**CONSULTAS LICITACIÓN N°900007023**  
**HABILITACIÓN NUEVA SALA DE PROCESAMIENTO DE ACTIVOS**

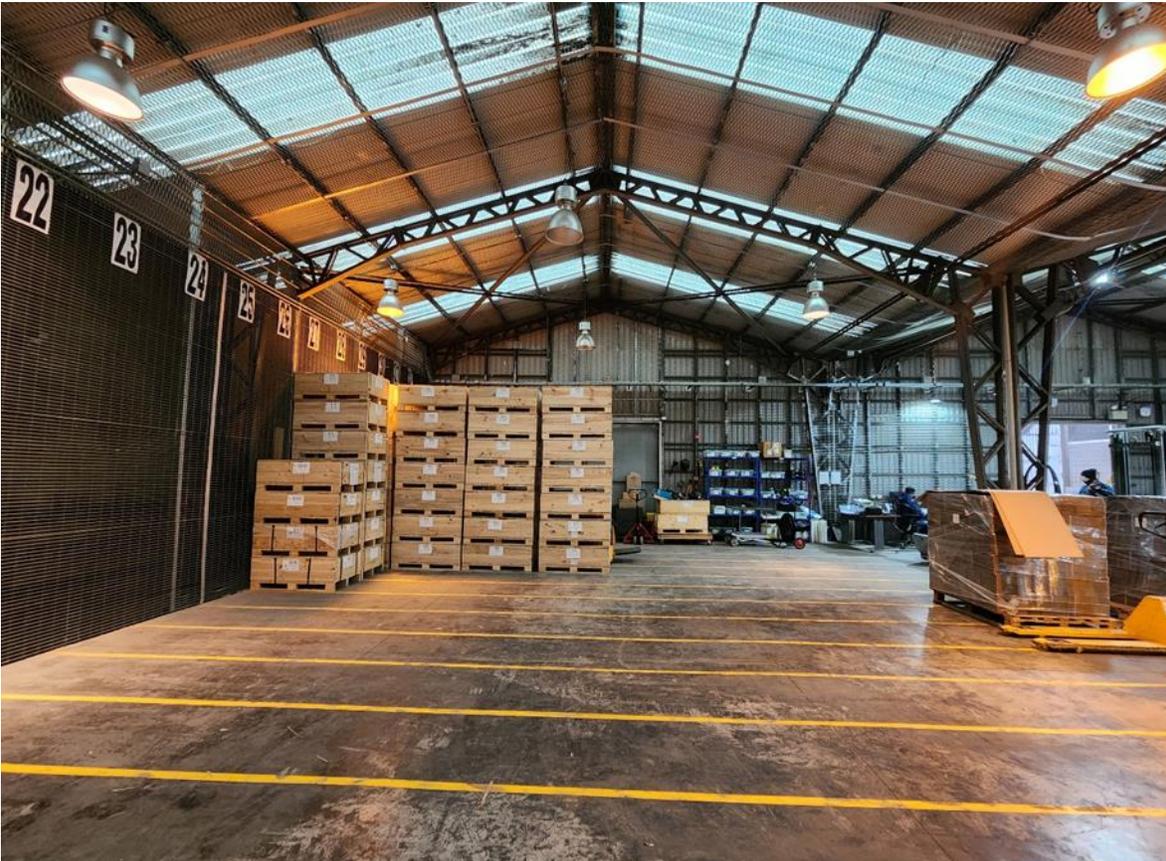
**29.** En relación los espacios disponibles para la constructora ¿Se podrá ingresar a retirar escombros?

**Respuesta:**

Si, se podrá coordinar ingreso de vehículo para retiro de escombros contemplando siempre que esto debe de coordinarse al menos con 24 hrs de anticipación.
